CIRCULAR N° 9

PROCEDIMIENTO DE COMPRA: **PROCEDIMIENTO COMPETITIVO K52827**
GRUPO: **230**
OBJETO: **REHABILITACIÓN DE LA CENTRAL HIDROELÉCTRICA DE RINCÓN DE BAYGORRIA.**

Esquema A

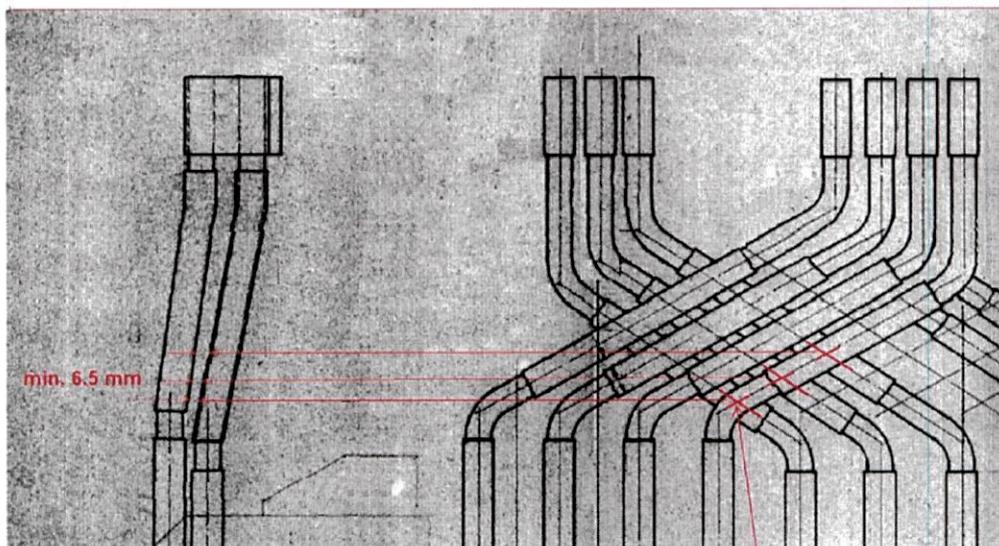
3) **Incorporar** al numeral 3.10.14.4.5 "Sistema de Nivelación" del documento "3.B.03 Gen y Aux Ppios C4" del Volumen III - Parte B "Especificaciones Técnicas Particulares" el siguiente Anexo I - Esquema A:

En el Volumen III - Parte B "Especificaciones Técnicas Particulares", documento "3.B.03 Gen y Aux Ppios C4", numeral 3.10.14.4.5 "Sistema de Nivelación", establece:

"El espacio mínimo en los cruces de fin de giro debe ser de 6,5 mm para garantizar que no se produzcan descargas en las partes de los extremos del devanado."

¿Qué posición específica debe tener una distancia mínima de 6,5 mm?

Esquema mostrando distancia mínima requerida, (6,5 mm), entre la barra superior e inferior en el extremo de la curva de cruce

La distancia mínima entre la barra superior e inferior en el punto de cruce debe ser 6.5 mm. Favor remitirse al literal C) numeral 3) Anexo I de la presente Circular.
